**ГНЕЗДА И ШТЕПСЕЛИ
ОДНОПОЛЮСНЫЕ С ДИАМЕТРОМ
КОНТАКТОВ 1,6 и 4,0 мм**

ГОСТ 24733-81

Изменение № 1 ГОСТ 24733—81 Гнезда и штепсели однополюсные с диаметром контактов 1,6 и 4,0 мм, Технические условия
Постановлением Государственного комитета СССР по стандартам от 16.10.86
№ 3111 срок введения установлен

Черт. 2

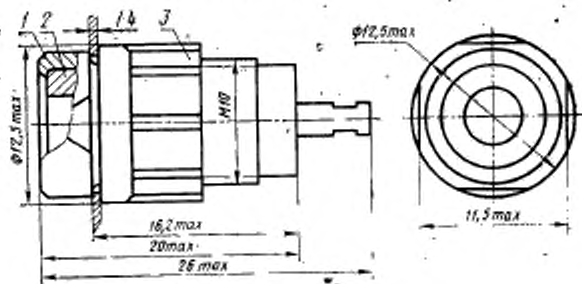
Пункт 1.5. Чертеж 2. Заменить размер: M10 на M10×1,25.
